Revisión y Aprobación del Plan de Inversiones en Transmisión para el Área de Demanda 5

Período 2025-2029

Lima, febrero 2024

Resumen Ejecutivo

Diagrama Unifilar / Estado Actual / SET Yaupi 138 kV.

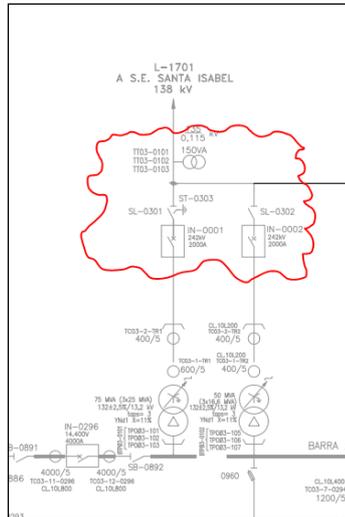
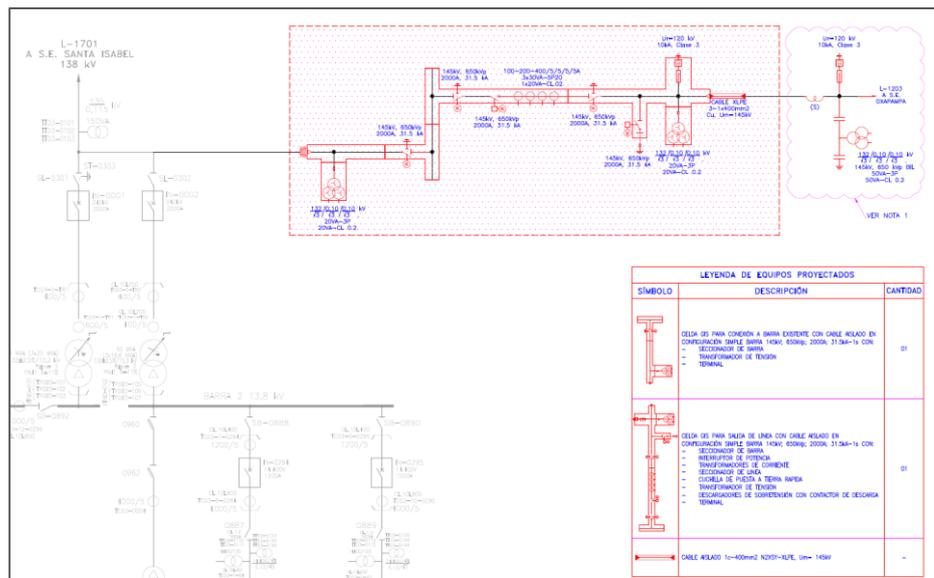
Al respecto, se verifica que STATKRAFT argumenta su solicitud dada la necesidad de realizar una barra en 138 kV en la SET Yaupi con la finalidad de mejorar la confiabilidad y seguridad de la conexión entre la SET Yaupi (STATKRAFT) y la SE Oxapampa mediante la ejecución del proyecto "Celda de Acoplamiento en 138 kV en SET Yaupi" que fue aprobado a ELECTROCENTRO en la modificatoria del PI 2017-2021 para el año 2021.

Sin perjuicio de lo mencionado, cabe señalar que el COES ha realizado el Anteproyecto “celda de acoplamiento en 138 kV”, en el marco del Decreto Supremo N° 018-2021-EM. En dicho Anteproyecto, el COES evidencia que no se dispone con un sistema de barras en el lado de 138 kV de la SET Yaupi tanto del lado de STATKRAFT como de ELECTROCENTRO, por lo que para realizar el acoplamiento en 138 kV de las dos (02) SETs se conectará una Celda GIS mediante seccionador al sistema 138 kV de la SE Yaupi de STATKRAFT y una celda de línea (GIS) hacia la SE Oxapampa, para lo cual utilizará espacios de reserva que se encuentran disponibles en la subestación de propiedad de STATKRAFT:

Fuente: Archivo de Análisis Eléctrico. SE Carhuamayo-Shelby. Escenario: Con el Transformador 138/50 kV. Diagnóstico al año 2029.

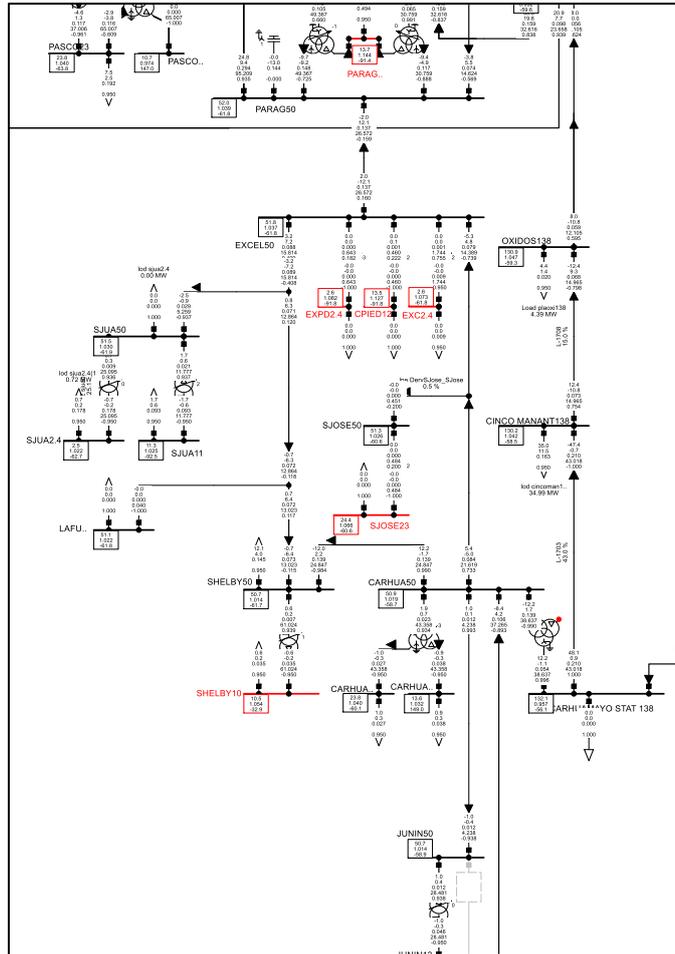
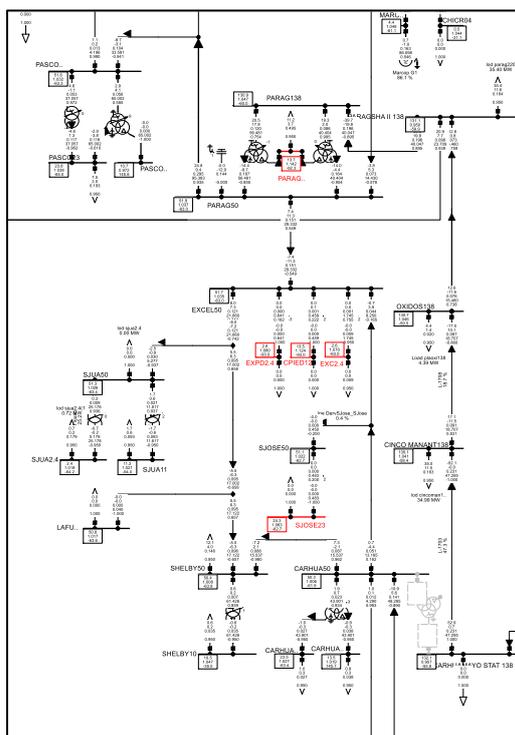
xv. **Renovación del Transformador 138/50 de 30/30 MVA de la SET Carhuamayo**

Al respecto, sobre lo solicitado por STATKRAFT para el año 2027, se ha verificado mediante análisis eléctrico (“AD5.pfd”) al año 2029 – considerando la proyección de demanda F-121 actualizada por Osinergrmin en base al análisis realizado en el numeral 6.1 del presente informe – que retirando la “LT 138 kV Caripa-Carhuamayo + Tp 138/50/11 kV – 30/30/6,56 MVA de la SET Carhuamayo”, no se presentaría problemas de tensión, ni sobrecargas en las SETs y barras asociadas a las instalaciones del SSTD y/o SCTD actualmente remuneradas por la demanda.

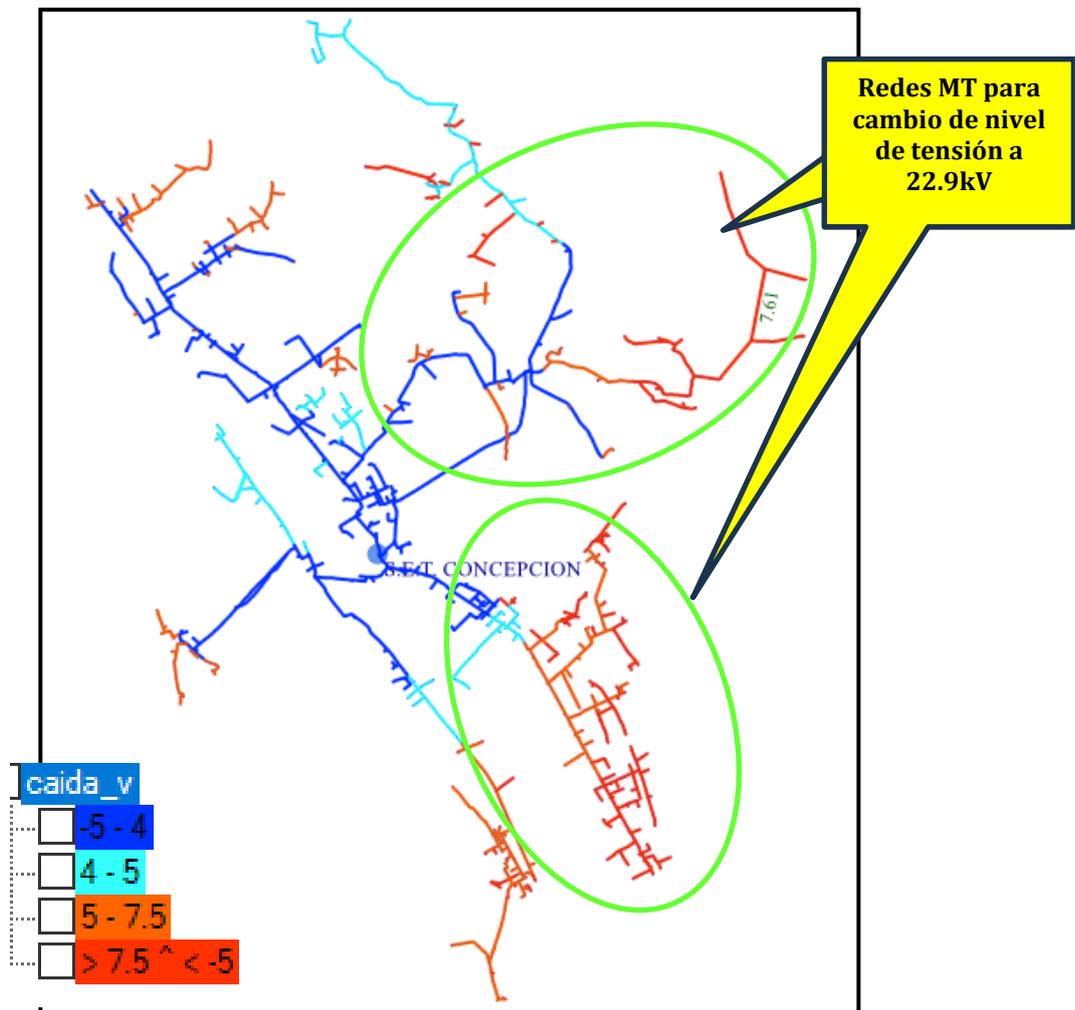
al año 2024 y celdas asociadas. Al respecto, se tiene los siguientes comentarios:

- ELECTROCENTRO debe justificar por qué no podría reutilizar las celdas de transformador en 60 kV y 13,2 kV. Si bien en el ESTUDIO se indica que dichas celdas superarían los 30 años a partir del año 2024, cabe precisar que el hecho que un Elemento cumpla los 30 años no es causal inmediata de renovación, por lo que, ELECTROCENTRO debe justificar mediante informes técnicos u otra documentación en donde se evidencie las problemáticas técnicas y/o operativas que viene causando dicho Elemento (o partes de sus componentes) a causa de la antigüedad. Asimismo, debe enviar registros fotográficos de datos de placa que corroboren el año de fabricación de las actuales celdas y del estado actual del Elemento y/o componentes (que forman parte del Elemento) que están en deterioro producto de la antigüedad.

38. Transformador 60/13,2/10 kV de 15 MVA en la SET Jauja

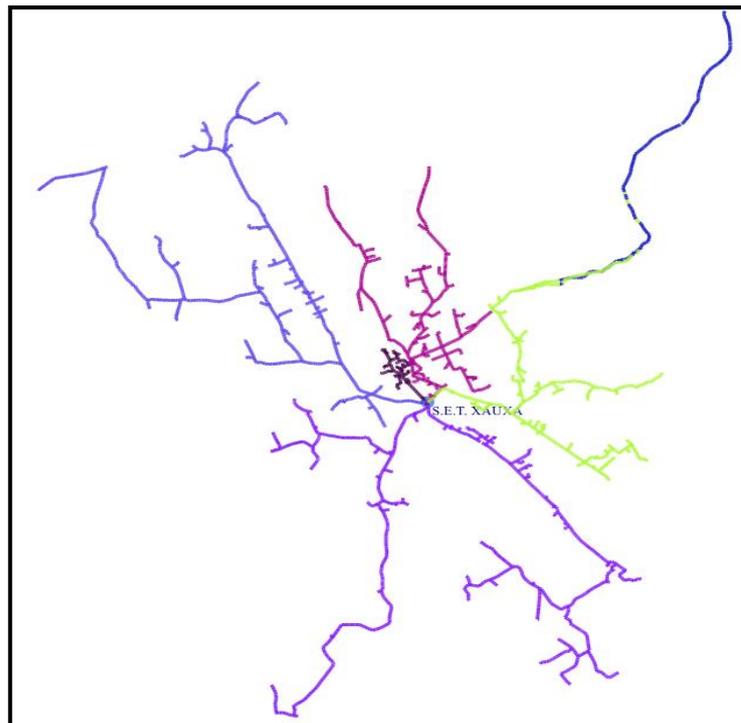
Para solucionar el problema de la sobrecarga a presentarse en la SET Jauja, ELECTROCENTRO propone implementar un transformador 60/13/10 kV de 15 MVA, que será instalado el año 2027. Al respecto, se tiene las siguientes observaciones:

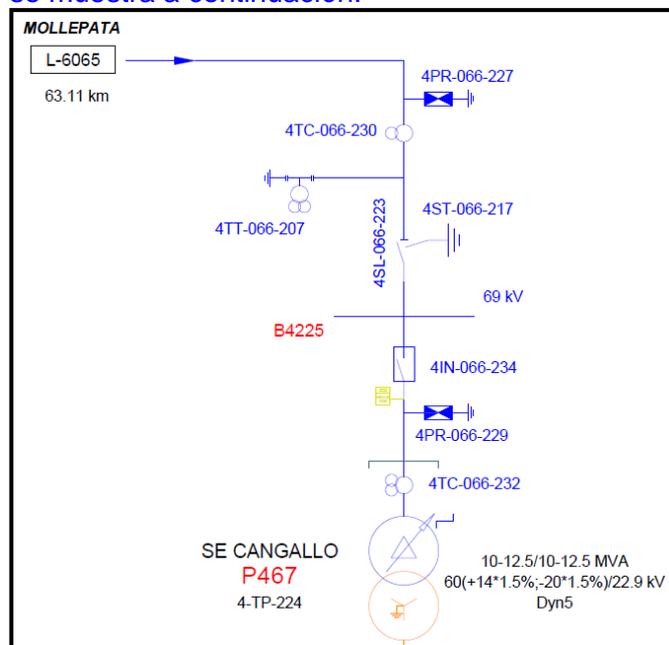
ELECTROCENTRO solicita la renovación de 01 celda de línea en 60 kV para la SET Cangallo, la justifica señalando su antigüedad mayor a 30 años en el año 2029. Al respecto, se tiene las siguientes observaciones:

- ELECTROCENTRO debe considerar los aspectos y presentación de información adicional, indicados en el numeral 26 del presente documento.
- ELECTROCENTRO debe confirmar y verificar si lo solicitado es por una celda de línea 60 kV o una celda línea-transformador 60 kV; puesto que, en la visita técnica “in situ”, se verificó que en la bahía de 60 kV existe una celda línea -transformador que se conecta con la SET Mollepata. Caso contrario, de mantenerse que lo

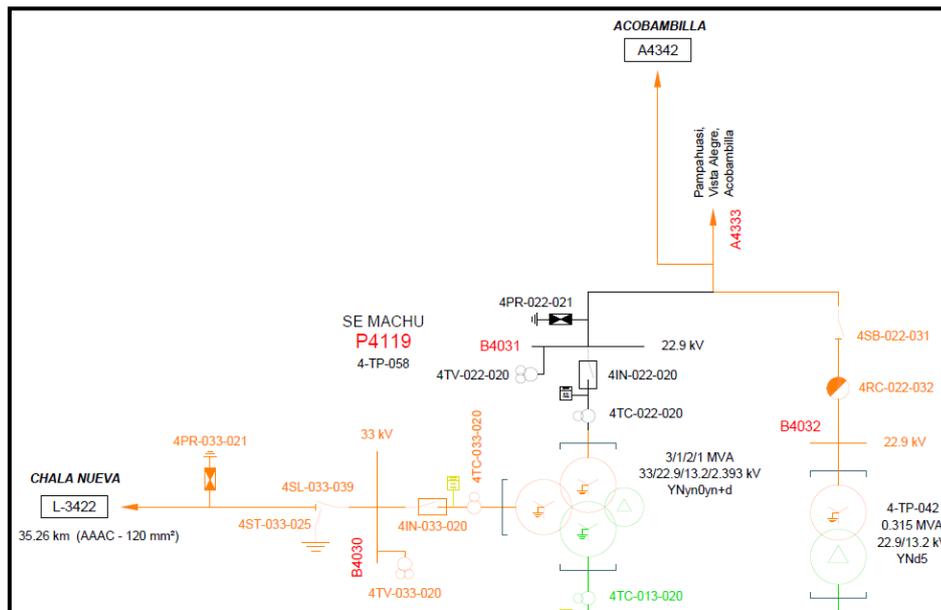
Para la renovación de la celda de alimentador en 22,9 de la SET El Machu, ELECTROCENTRO no presentó ningún registro fotográfico, limitándose a indicar que dicho Elemento tiene una antigüedad mayor a 30 años.

Al respecto, cabe precisar que el hecho que un Elemento cumpla los 30 años no es causal inmediata de renovación, por lo que, ELECTROCENTRO debe justificar mediante los aspectos e información adicional, indicados en el numeral 26 del presente documento.

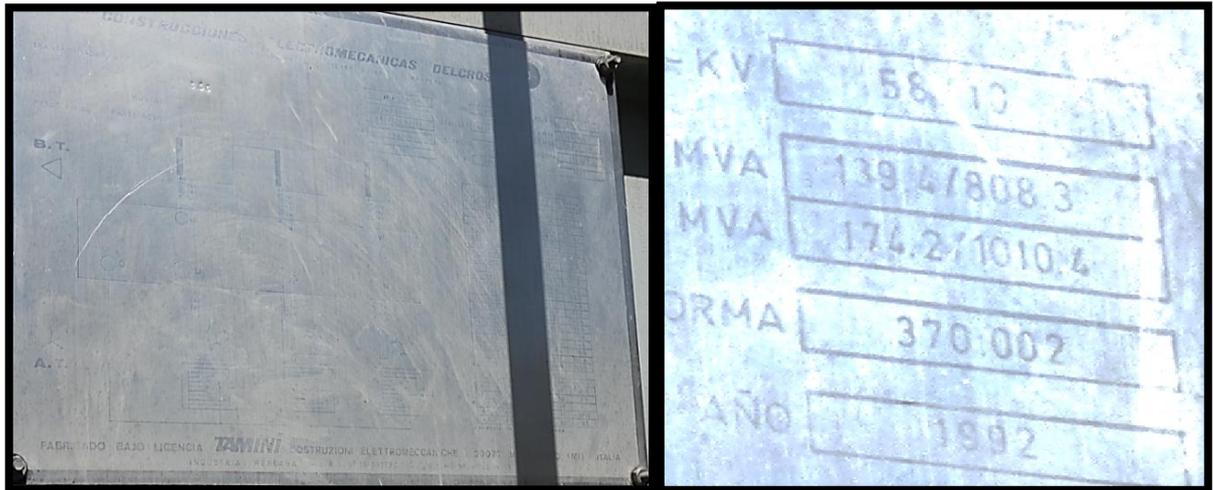
- Respecto al pedido del nuevo transformador, ELECTROCENTRO debe de presentar el análisis de falla (pruebas en aceite, pruebas termográficas, entre otros) de los transformadores en operación, así como los registros periódicos de mantenimiento.
- ELECTROCENTRO debe aclarar cómo será instalado este transformador, i) si se va considerar como un tercer transformador paralelo a las dos existentes, para lo cual, ELECTROCENTRO debería solicitar también sus celdas conexas; ii) Se remplazará con el transformador de mayor antigüedad, con lo que se tendrían dos transformadores en paralelo en SET Salesianos, debiéndose solicitar la Baja al transformador que viene operando actualmente, o planteando su rotación hacia otra subestación.

- ELECTROCENTRO debe aclarar y sustentar, si a pesar del año POC de la SET Chilca – determinada en el planeamiento - aún es necesario ampliar la capacidad en la SET Salesiano, debido a que la SET Chilca se aprobó con la finalidad de liberar las cargas de la SET Salesiano y SET Huancayo Oeste.
- Adicionalmente, respecto al transformador de reserva que solicitan, ELECTROCENTRO debe tomar en consideración la metodología y criterios establecidos en el “Procedimiento para la determinación de transformadores de reserva en los SST y SCT”, establecido en la resolución N° 094-2022-OS/CD. Se observa que en la propuesta no se ha considerado dicho procedimiento pese a que la norma así lo establece.

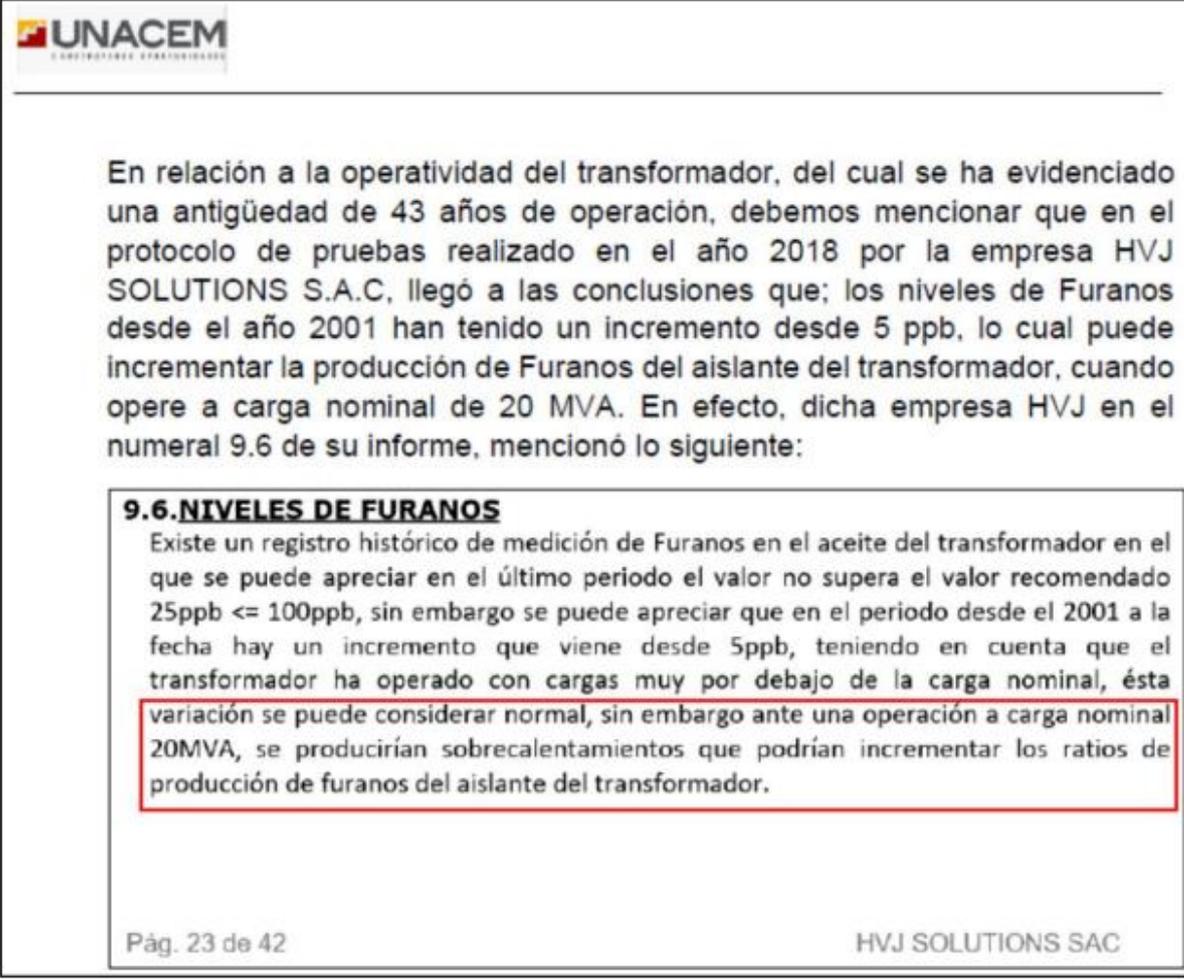
- 59.** UNACEM como Titular del activo del “Transformador 138/44 kV – 20 MVA de la SET Condorcocha” (“T3”) que actualmente es remunerado por la demanda – y del cual se ha aprobado su Baja para el año 2023 – debe indicar los motivos, causas y/o razones técnicas – operativas de lo ocurrido en el T3, ya que de la visita técnica “in situ”, se verificó que dicho transformador presenta fuga de aceite por lo cual esta proclive a un evento de falla. Además, debe presentar información y documentación sobre las acciones de mantenimiento que actualmente viene realizando UNACEM ante esta situación.

Asimismo, deberá presentar datos de placa, informes técnicos-operativos y/o de sustento, en donde se verifique la condición actual operativa del Transformador 138/44 kV de 20 MVA con la finalidad de conocer la probabilidad de riesgo ante un evento de falla del T3, el cual tendrá como consecuencia la falta de suministro del sistema eléctrico “Tarma-Chanchamayo”. Dicha información será relevante para justificar la necesidad de urgencia en la ejecución del proyecto y Baja aprobada para ELECTROCENTRO en el año 2023, según lo aprobado en el PI 2021-2025.

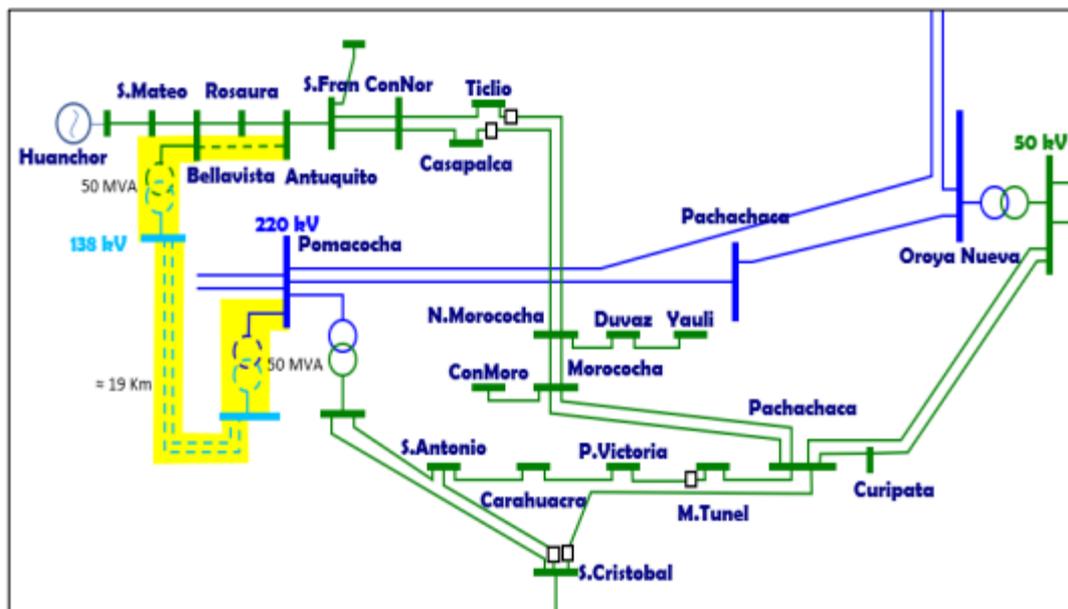
Respecto al diagnóstico por criterio n-1, STATKRAFT debe de precisar a qué línea se está aplicando contingencia. No basta con mencionar que el sistema es radial, ya que se puede asumir un diagnóstico incorrecto. Asimismo, STATKRAFT debe de presentar el análisis de confiabilidad mediante indicadores, que demuestre efectivamente que con la implementación de la propuesta el sistema mejore el nivel de confiabilidad.

Respecto al archivo de flujo de potencia para el caso de estudio del año 2028, año donde se implementa el proyecto LT 50 kV Pomacocha - Antuquito, se identifica la salida de

96. Celda de Línea SET Oroya Nueva

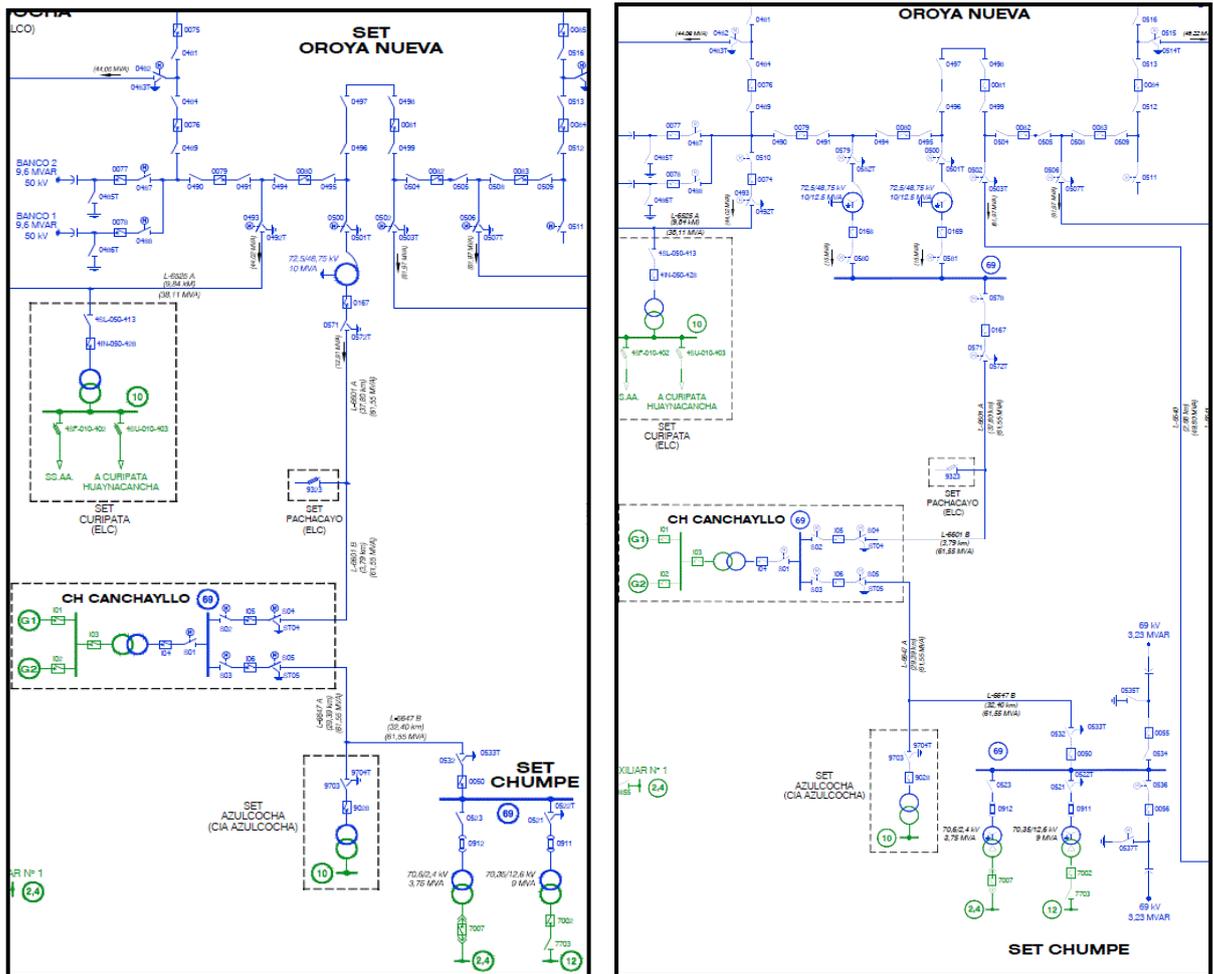
STATKRAFT solicita el reconocimiento de una celda de línea en 50 kV, instalada en la SET Oroya Nueva Al respecto, En el ESTUDIO no queda claro si la instalación fue en la SET Oroya o SET Oroya Nueva, sin embargo, de la visita de campo realizada, se entiende que STATKRAFT se refiere al proyecto de Autotransformador 69/50 kV en la SET Oroya Nueva en el cual ha instalado una celda de línea en 50 kV en remplazo de una celda de transformador de 50 kV aprobado en el Plan 2021-2025.
